# 『福島県原子力発電所安全確保技術検討会が取りまとめた 8項目の要求事項』に対する検討状況について

東京電力ホールディングス株式会社

2023年2月9日

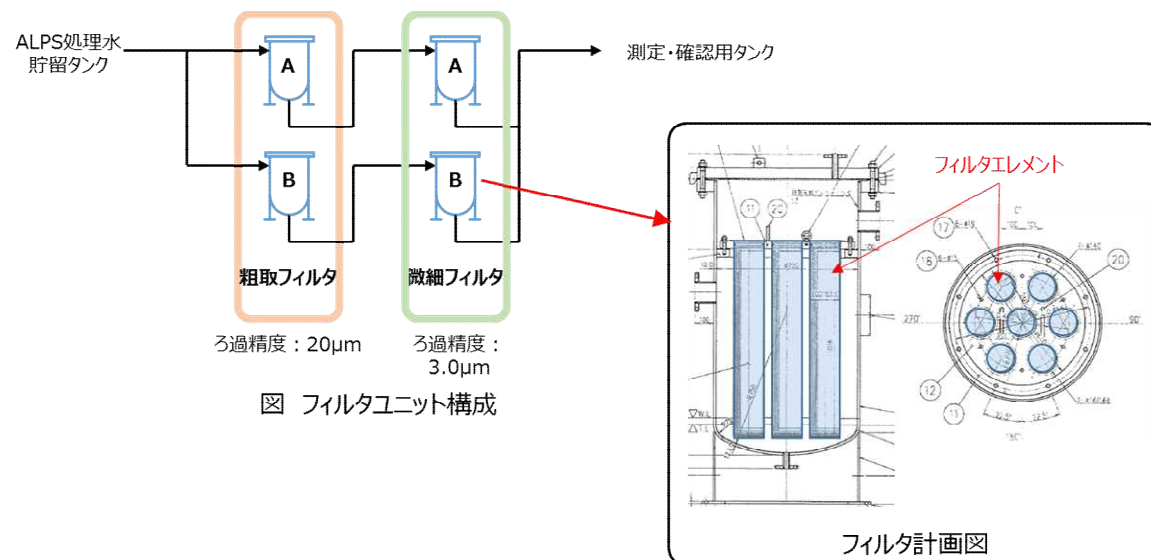
- フィルタの選定 (ろ過精度 $20\mu\text{m}$ 、 $3\mu\text{m}$ ) 理由について教えてください。

- フィルタは水質汚濁防止法におけるSS※の捕集を想定して選定している。現在、フィルタは粗取りフィルタと微細フィルタの2段構成を計画しているが、検討進捗によってフィルタの種類 (ろ過精度) を変更する可能性がある。

※SS(浮遊物質)：水中に浮遊または懸濁している直径 $2\text{mm}$ 以下の粒子状物質の量。水質汚濁防止法に基づく排水基準の許容限度は $200\text{mg/L}$  (日間平均 $150\text{mg/L}$ )、福島県条例では $100\text{mg/L}$  (日間平均 $80\text{mg/L}$ )。

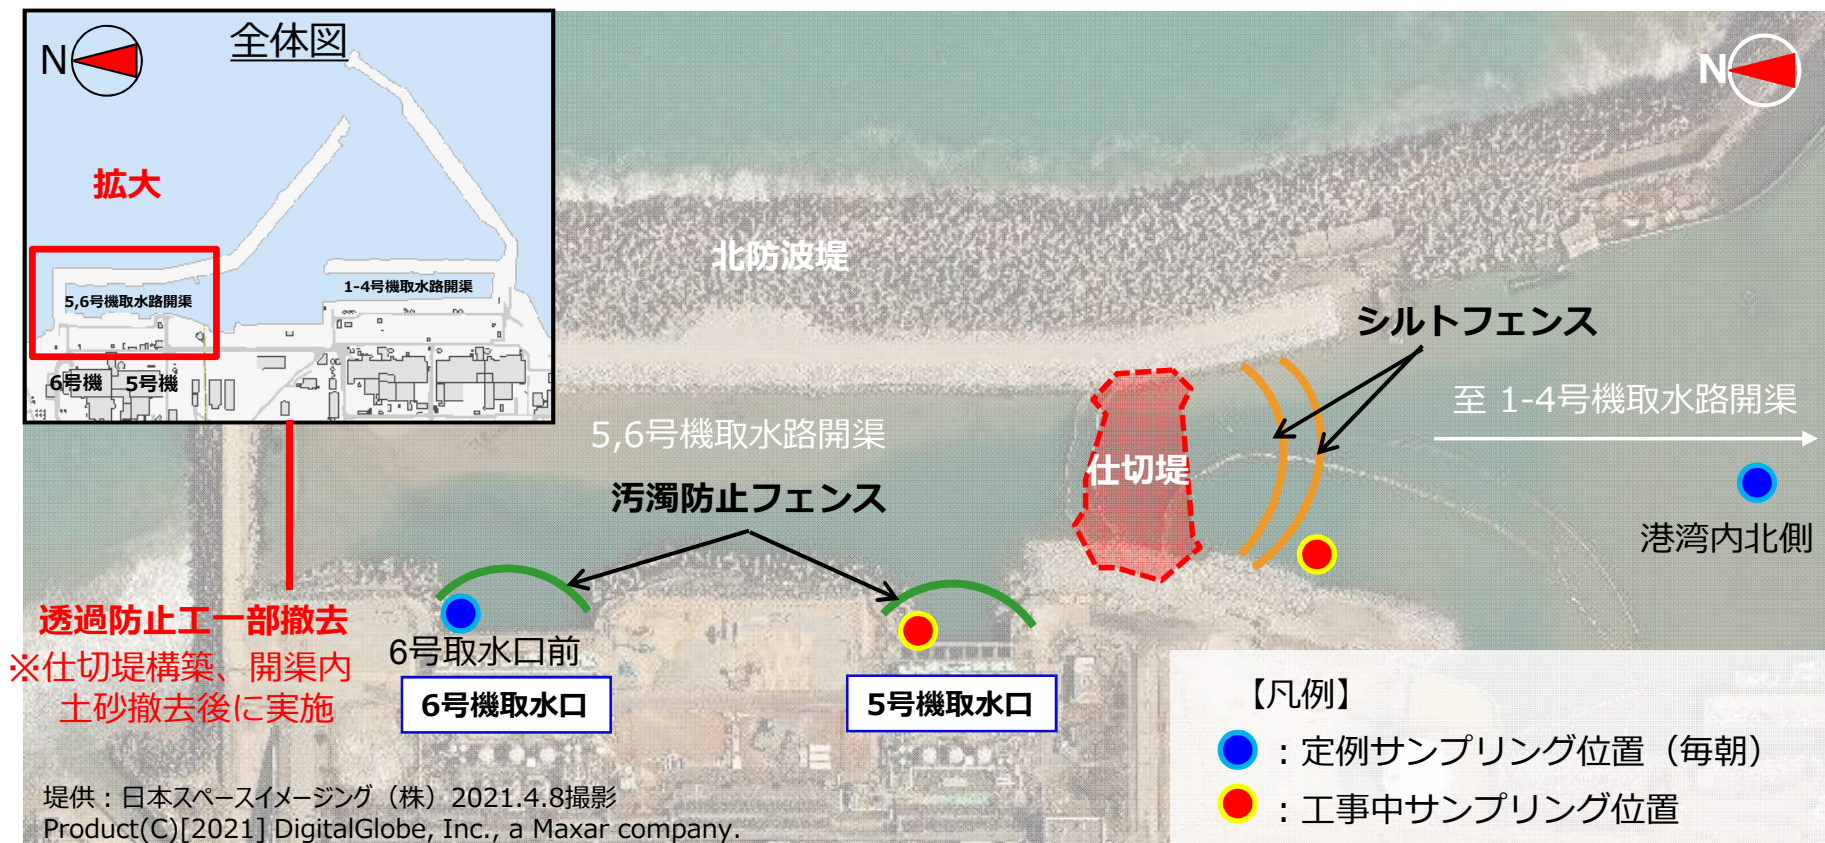
- 堆砂撤去（浚渫）は重機足場（捨石堤）部分を実施しないのですか。（黄色のハッチング範囲になっていないため念のため確認）

- 黄色のハッチング範囲が、福島県様から許可を頂いている堆砂撤去（浚渫）の範囲となります。重機足場（捨石堤）部分も堆砂撤去（浚渫）に一部干渉するが、6号機側の一部の範囲になる。

図 浚渫深さ設置根拠

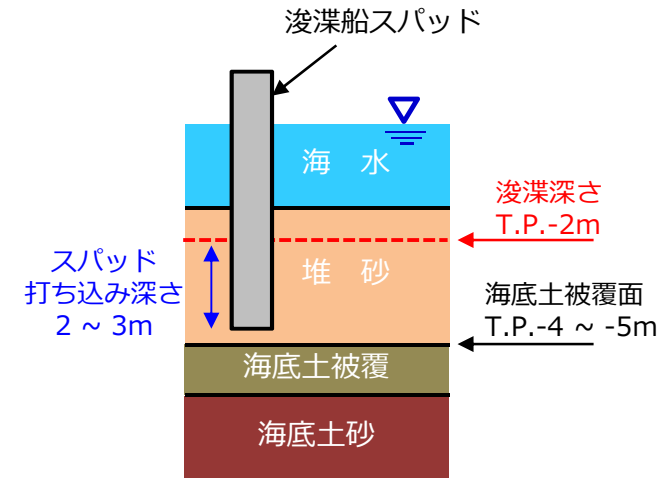
- 重機足場（捨石堤）部分が5、6号機取水路開渠にせり出しているがこの部分の堆砂撤去をしなくて希釈放出設備の希釈海水取水に影響しないのか、浚渫範囲の設定根拠、妥当性について説明のこと。

- P21（今回資料ではP46）の図を見ると重機足場部分の海底土の除去が行われないうに見える。5、6号機の開渠は、放射性物質が堆積されていると推察されるため、全面にわたって、海底土を取り除く必要があると考える。要求事項が意図しているのは一部分の除去ではない。重機足場部分の海底土の除去について説明のこと。

- 浚渫で使用する作業船舶は、スパッド（船を安全に係留させるための杭）を海底に打ち込む必要があります。その打ち込み深さは2～3m必要であるため、T.P.-4～-5m程度の海底面にある海底土被覆を保護する観点でT.P.-2mを浚渫する深さとして設定しております（右図）。

- 重機足場部分の海底面はT.P.-2mより深く、上記理由から浚渫する範囲には含めておりません。

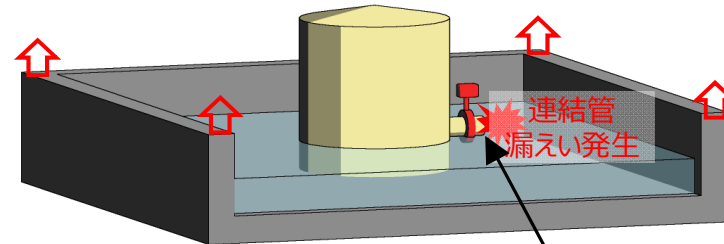
- 外堰の拡張、嵩上げはどの程度行うのか、それによって得られる機動的対応に係る時間的余裕はどの程度になりますか。

- 本年7月に認可を頂いた実施計画では、タンク2基分の漏えいに対して必要な内堰高さを確保することで認可を得たことを踏まえ、今回も同様に、自動閉止弁の設置により分割されたタンクのグループ（タンク2基あるいは3基で構成）のうち2グループからの漏えいに対し必要な外堰高さ・外堰面積を確保することとしている。
- 上記より、外堰高さを2mとして（これ以上高くするとタンクが浮く可能性）、タンク6基分（6000m<sup>3</sup>）の漏えいを受けることが可能な拡張範囲とするが、詳細については現在検討中である。
- また、連結管1カ所からの漏えいを想定した場合、タンク外堰が満水となるまでの時間としては約3時間となる。

緊急時の合図設備

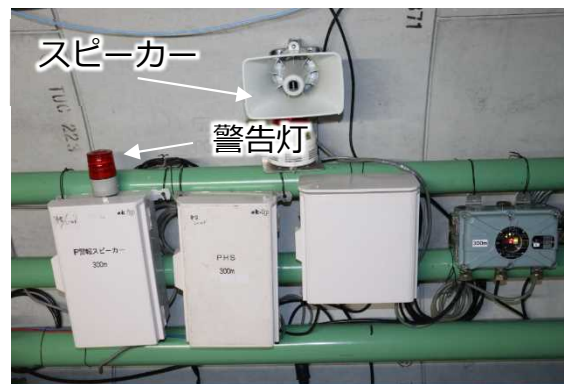
- 異常が発生した場合にトンネル内にいる人にそれを知らせるのはどのようにするのでしょうか。

- PHSでトンネル内の人に連絡しますが、PHSから場内放送（立坑やトン内）にもつながるようにしている。
- また、緊急時の合図設備（スピーカー、警告灯）も整備している。

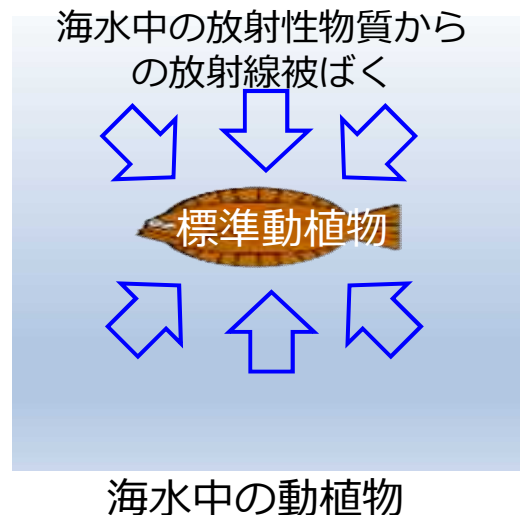
- 海水と処理水の混合実験について以下質問を8月にしています。その後の検討状況を教えてください。
- 混合後10分経過後の動画を見ると白い微粒子があるように見えます。析出の有無を水中のパーティクルカウンター等により定量的に評価できないでしょうか
- スターラー攪拌しているが、実際は配管の合流による混合です。スターラーによる攪拌で設備における混合希釈を再現できているのでしょうか。
- 処理水と比較のためのブランク水についても、あわせて同様に実験するべきではないでしょうか。
- 混合後の経過観察は10分で十分ですか。数時間は必要ないですか。
- 実験するにあたり処理水、海水、混合後の処理水について、基本的なデータ（温度、ph、塩分濃度等）が必要ではないでしょうか。

- 7月22日に海水での希釈を模した実験を行ったところ、ALPS処理水を添加した海水内上部、側面、下部から目視したが懸濁物質は見受けられなかった。
- 10月3日からトリチウム濃度が約1,500Bq/Lに調整した海水で海洋生物を飼育しているが、通常海水で飼育している海洋生物と飼育状態など有意な変化はみられていない。

- ご指摘と上記を踏まえ、下記の追加実験を行う。
  - ① 海水5L (500mL×10回分)、ALPS処理水25mLを用意
  - ② 海水を十分に攪拌後ブランク用2.5L、ALPS処理水添加用2.5Lに等分 (ブランク用5回分、ALPS処理水添加用5回分)
  - ③ ブランク用海水を十分に攪拌した後500mLずつ分取し、0.6μm孔のガラスろ紙にてろ過後の懸濁物質量を精密天秤で測定 (5回)
  - ④ ALPS処理水添加用海水2.5Lを乱流状態になるようにスターラーで攪拌しながら、ALPS処理水を25mL添加し、20分間放置※処理水が外界に放出されるまでの時間 (6~20分) より設定
  - ⑤ 攪拌停止後に500mLずつ分取し、0.6μm孔のガラスろ紙にてろ過後の懸濁物質量を測定
  - ⑥ ろ紙は乾燥機にて所定時間乾燥し完全乾燥させる
  - ⑦ 処理水とブランクの結果と比較
  - ⑧ ブランク海水のpH、塩濃度、水温、およびALPS処理水添加後の海水のpH、塩濃度、水温、トリチウム濃度を測定
  - ⑨ トリチウム濃度の検出限界値は100Bq/Lに設定
